产品及制程变更通知单 (PCN)

文件编号: MS-PCN-279

产品型号	
PV350-29B24-P4Q/PV350-29B24-P4Q2	
变更类型	
☐ 设计 ☐ 材料 ☐ 工艺流程 ☐ 外观 ☒ 其他	
变更原因	
内部制程改善, 提高作业效率, 导线变更位置在产品内部, 不涉及产品外观变化。	
变更内容	
外观是否改变: ☐ 是 ☒ 否	
变更前: 输入线热缩套管是普通加热缩紧套管, 导线总长度 340mm; 输出线热缩套管是普通加热缩紧套管。 变更位置图示: 	变更后: 输入线热缩套管是带胶热缩套管, 导线总长度 352mm; 输出线热缩套管是带胶热缩套管。 与变更前一致

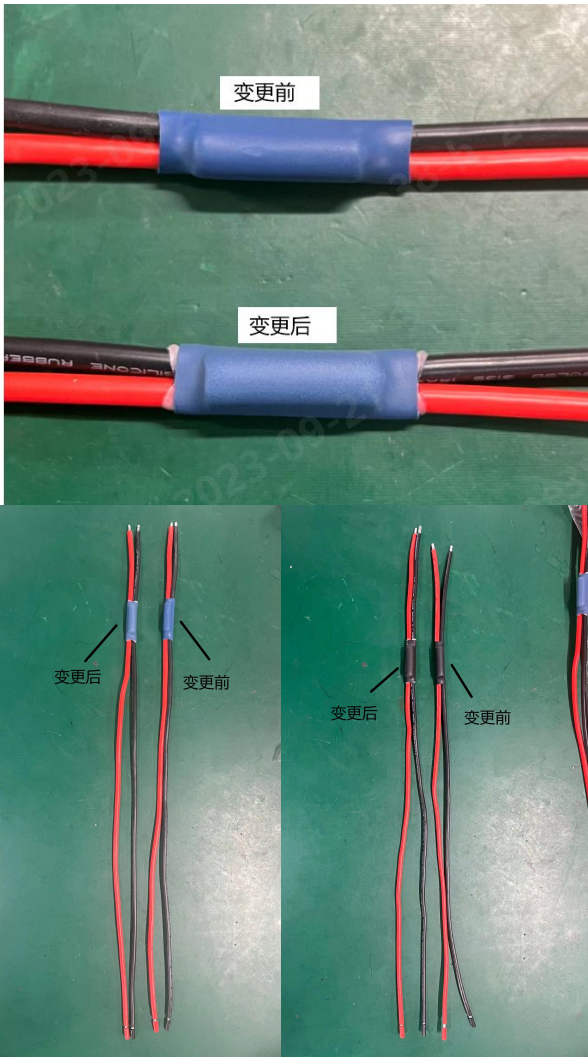
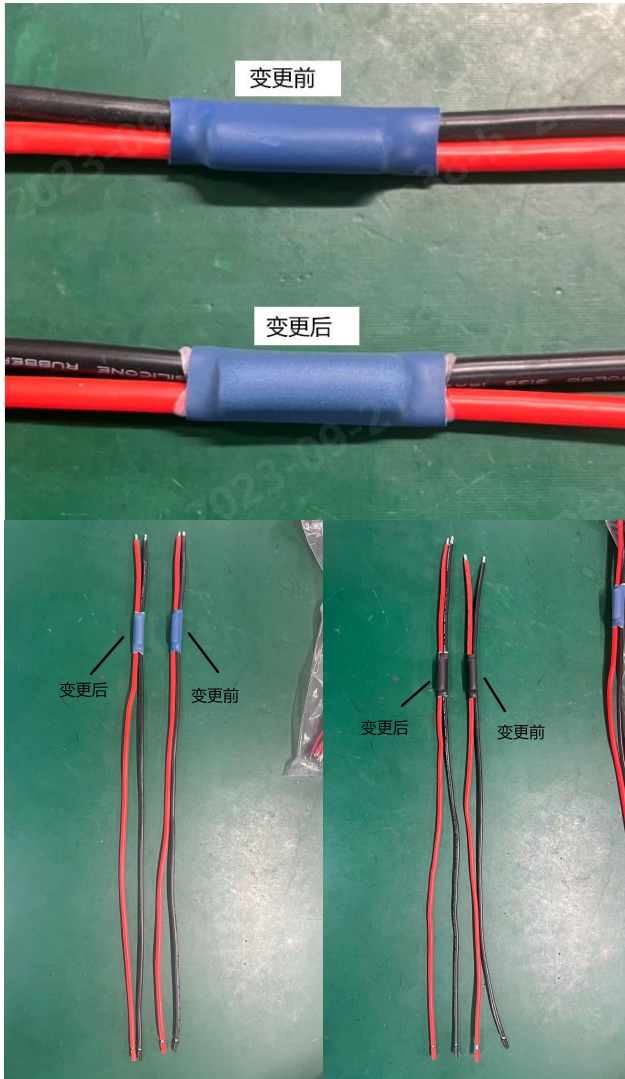
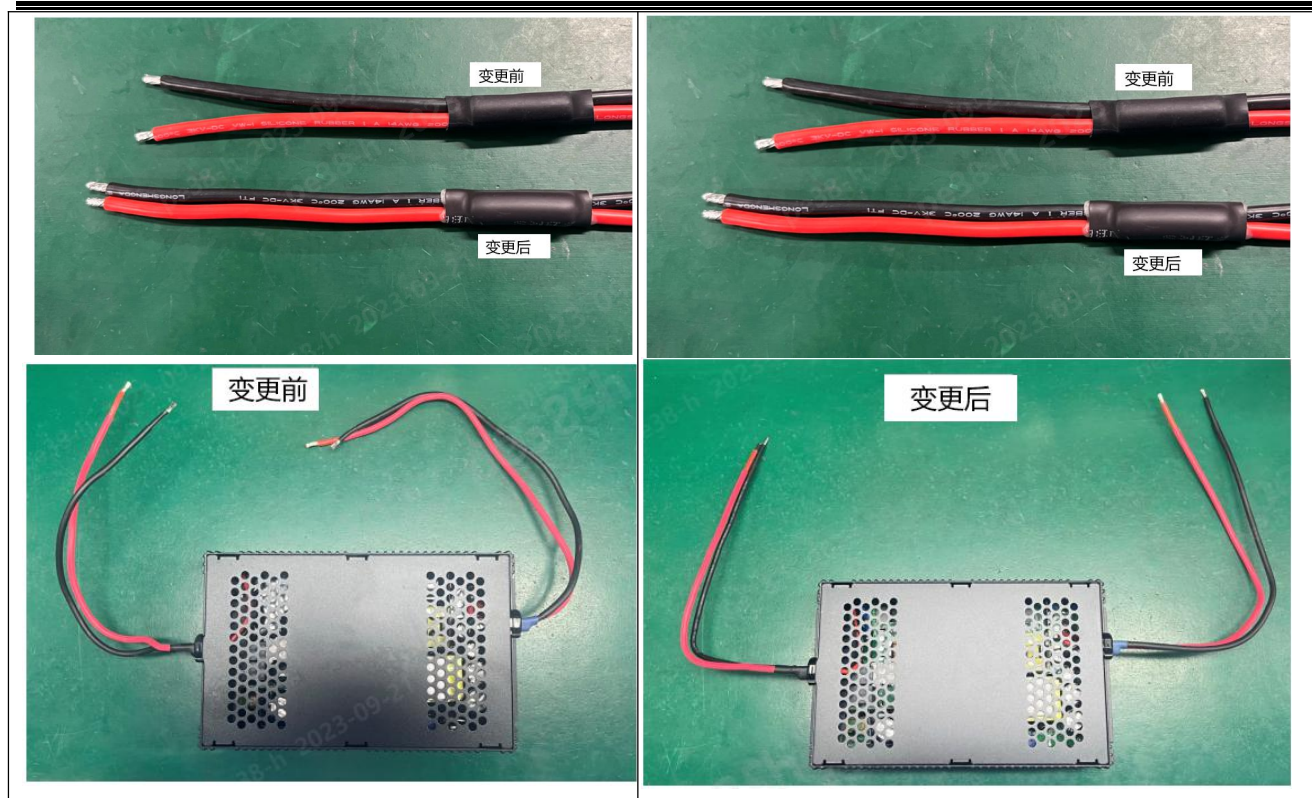
输入导线长度变更位置是产品内部长度变更，对产品外观无影响；热缩套管变更对产品认证无影响，对产品性能无影响。
